Begrenset høring for endringer som følge av mekling og dialog med innsigelsesmyndigheter

Dokumentet følger opp vedlegg 5, 6 og 8 etter annengangsbehandling i UMB

Innspill -Begrenset høring for områdeplan for Knutepunkt Porsgrunn (planID 397) – Endringer som følge av mekling

Uttalelse til begrenset høring av områdeplan for Knutepunkt Porsgrunn - planID 397 - Porsgrunn kommune

Figur 1 Illustrasjon av plankartet, som viser utbyggingsområdene.

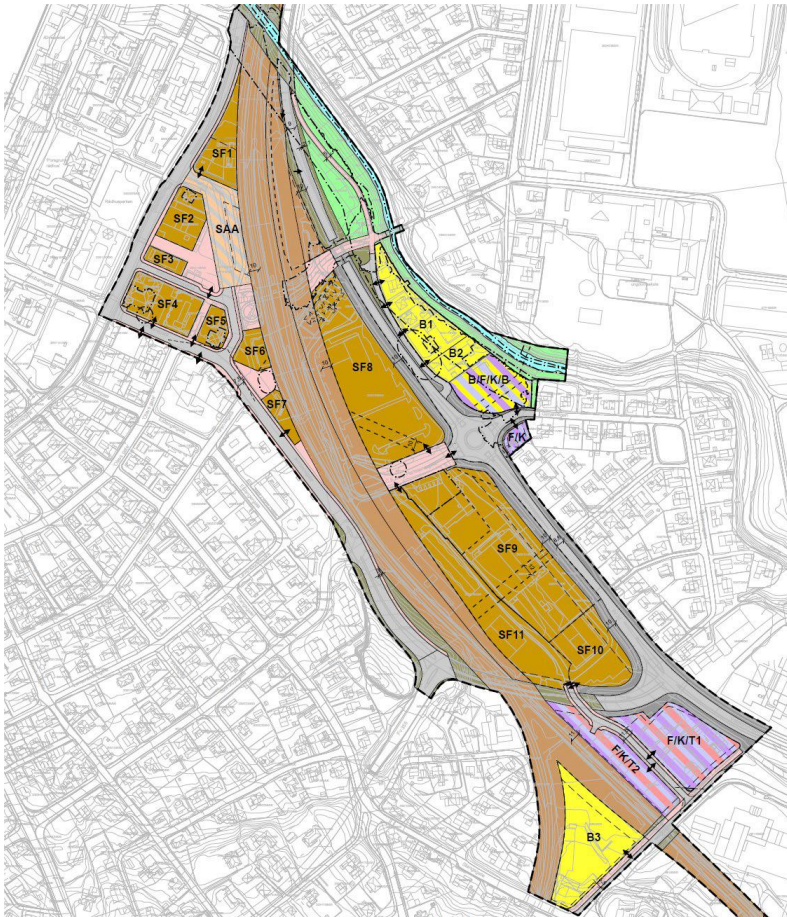
Planforslaget viser til at byggegrensen på 10/15 meter er forankret i vurdering av sporplan, passasjerflyt og vedlikehold, og samsvarer med eksisterende bygg og gjeldende regulering. Det er også satt bestemmelser om tekniske tiltak og avbøtende hensyn. I tillegg er ROS-analyse og faglige vurderinger innarbeidet i planmaterialet.

Byggegrensen på 10/15 meter som foreslås i planen gjelder for de perrongnære feltene SAA, SF6 og SF7, og er hjemlet i plankart og planbestemmelser. Den bygger på konkret vurdering av tilgjengelig areal, eksisterende byggelinjer, og nødvendige tiltak for å møte FEF § 8-4. Løsningen er i tråd med rettspraksis og plan- og bygningslovens system for differensiert teknisk dokumentasjon mellom plannivå og byggesak.

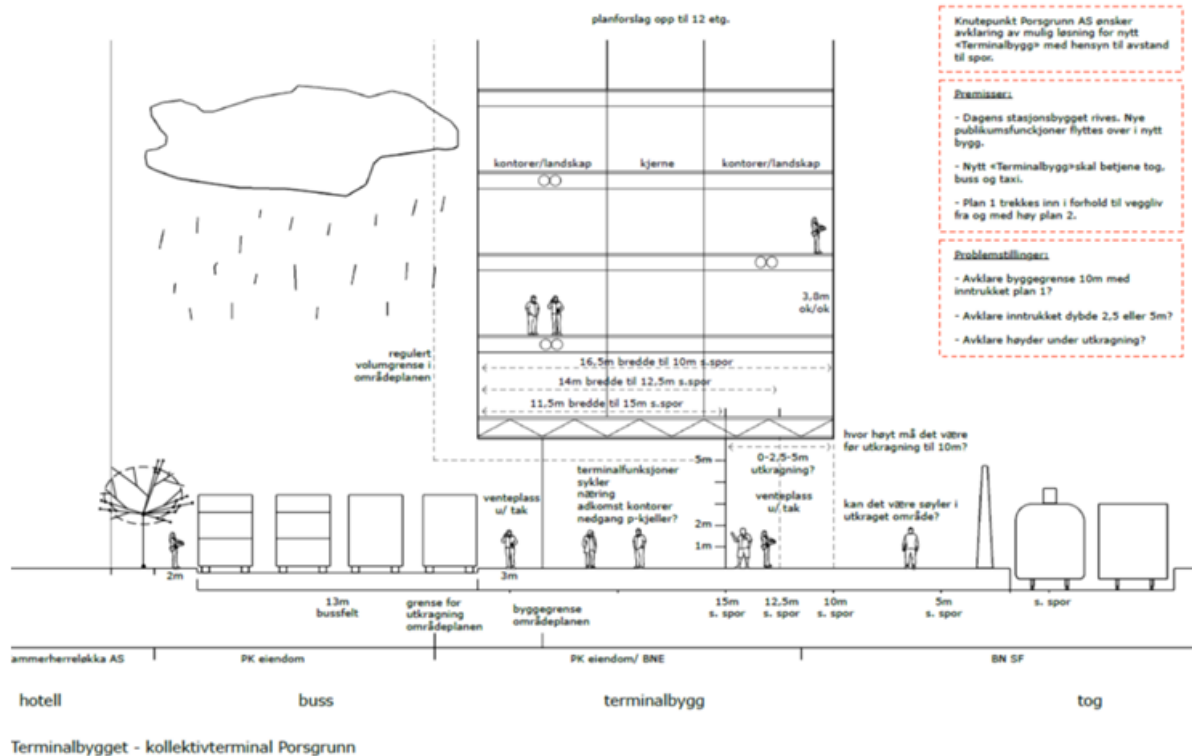
Skissen, vist i Figur 2, representerer en type risikoreduserende utforming som svarer direkte på krav om økt byggeavstand i nedre etasjer, samtidig som planlagt arealutnyttelse beholdes gjennom utkraging i høyden. Denne differensierte løsningen synliggjør hvordan funksjonelle og sikkerhetsmessige hensyn kan kombineres i prosjekter som ligger tett på jernbane.

Skissen representerer en type risikoreduserende utforming som svarer direkte på krav om økt byggeavstand i nedre etasjer, samtidig som planlagt arealutnyttelse beholdes gjennom utkraging i høyden. Denne differensierte løsningen synliggjør hvordan funksjonelle og sikkerhetsmessige hensyn kan kombineres i prosjekter som ligger tett på jernbane.

Foreslått løsning for felt SAA (Terminalbygget) er tilpasset både hensynet til jernbanesikkerhet og praktisk gjennomførbarhet. Ved å trekke byggets nederste etasjer 15 meter tilbake fra spormidtd, og krage ut de øverste til 10 meter, reduseres behovet for spesialtilpasninger i anleggsperioden. Løsningen gir rom for fysisk adskillelse, tilkomst og skjerming, og legger til rette for at arbeidet kan gjennomføres i togfrie perioder i tråd med Bane NORs rutiner. Dette vil fremgå eksplisitt i gjennomføringsplanen.
